## 鋳鉄製ストレーナの設計変更

この度弊社では鋳鉄製ストレーナ（弊社製品名：10-FTF(-CN)）につきまして、設計変更させて頂く事になりましたのでお知らせ致します。

現行品			新型品		
製品名	サイズ	製品コード	製品名	サイズ	製品コード
10-FTF	50A~400A	1030**0000	10-FTF-N	50A~350A*	1066**0000
10-FTF-CN	65A~300A	1035**0000	10-FTF-N-CN	65A~300A	1067**0000

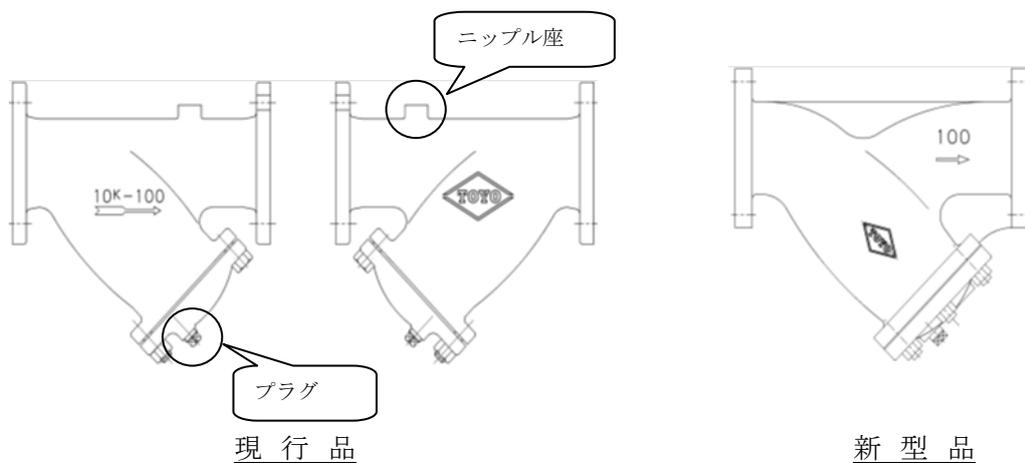
(1)主要寸法の変更(単位:mm)

サイズ (A)	面間(L)		高さ(H)	
	現行品	新型品	現行品	新型品
50	250	230	167	127
65	285	305	193	208
80	315	360	210	237
100	370	415	256	280
125	450	465	318	325
150	510	515	364	370
200	600	580	507	462
250	740	680	600	536
300	850	800	673	625
350	950	950	757	741

サイズ (A)	スクリーン							
	現行品				新型品			
	直径(d1)	長さ(L1)	穴径(φ d)×ピッチ(P)		直径(d1)	長さ(L1)	穴径(φ d)×ピッチ(P)	
多孔板			メッシュ品	多孔板			メッシュ品	
50	55	146	1.5×2.5	10×13	54	94	1.4×2.4	3×4
65	65	169	1.5×2.5		70	165	1.5×2.5	6×8
80	80	184	1.5×2.5		85	190	1.5×2.5	
100	100	233	1.5×2.5		105	218	1.5×2.5	
125	125	303	1.5×2.5		130	245	1.5×2.5	8×10
150	145	352	1.5×2.5		157	270	3×5	
200	197	431	1.5×2.5		207	305	3×5	10×13
250	242	519	2×3		257	358	5×7	
300	292	588	2×3		307	420	5×7	
350	328	663	2×3		358	520	5×7

- ・ 鋳出し表示の位置が変更になります
- ・ エア抜き用ニップル座およびニップルが無くなります
- ・ ドレンプラグのねじサイズが一部変更になります
